Subject **RE: Update onderzoek verzakking Van Eeghenstraat 94-98**

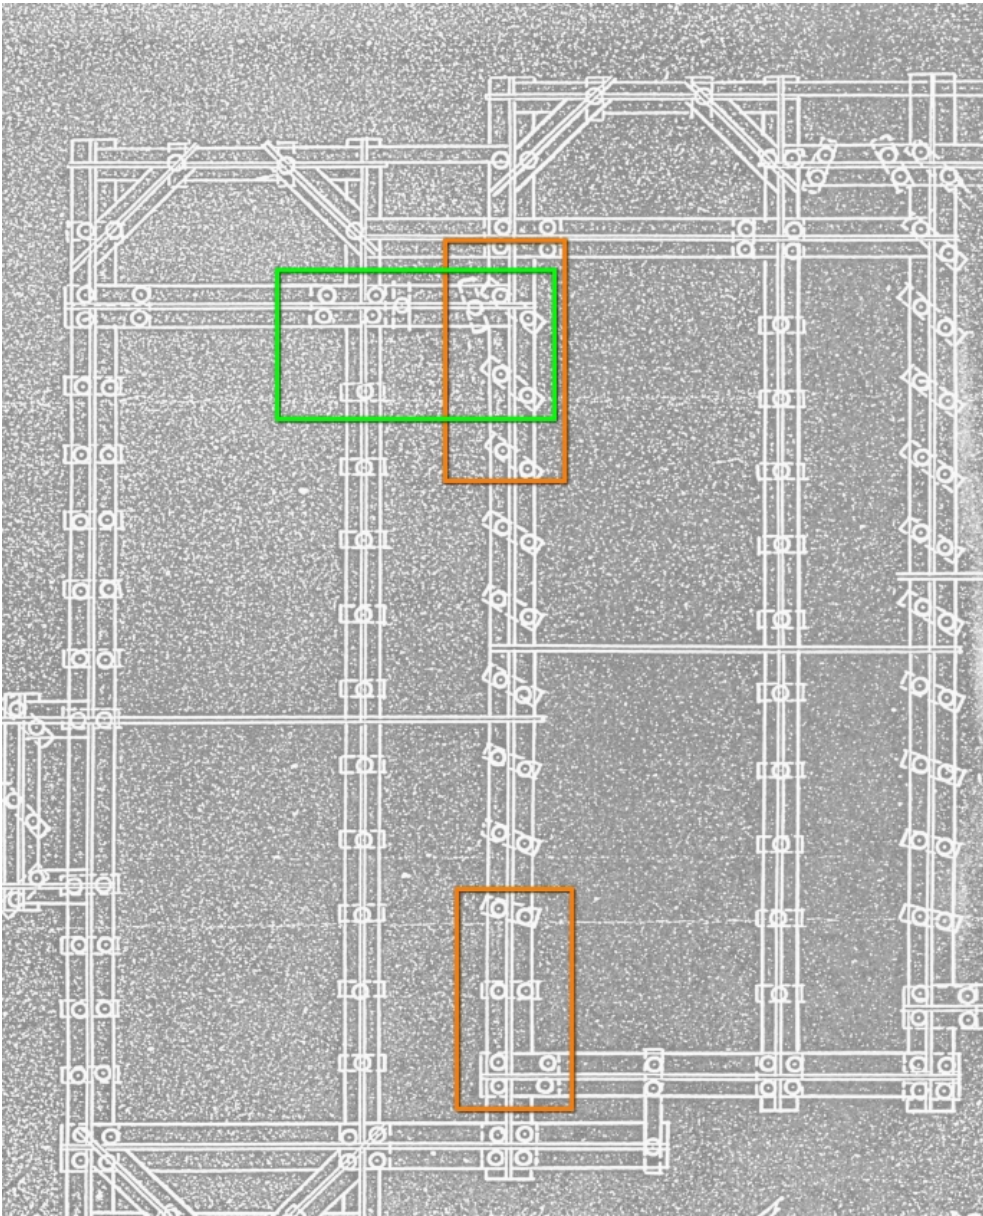
Ik heb nog geen goede verklaring gevonden voor de grote scheefstand van een aantal van de palen. Er is meer inzicht nodig of de scheve palen structureel voorkomen bij sterkst gezakte muren. De wens is dan om 2 extra putten te laten graven en inspecteren. Eenmaal bij de aansluiting tussenbouwmuur en bouwmuur 98-96 tegen de achtergevel. Eenmaal bij de aansluiting bouwmuur 98-96 tegen de voorgevel. Waar mogelijk een van de scheve palen dieper te ontgraven of paalbreuk kan worden vastgesteld.
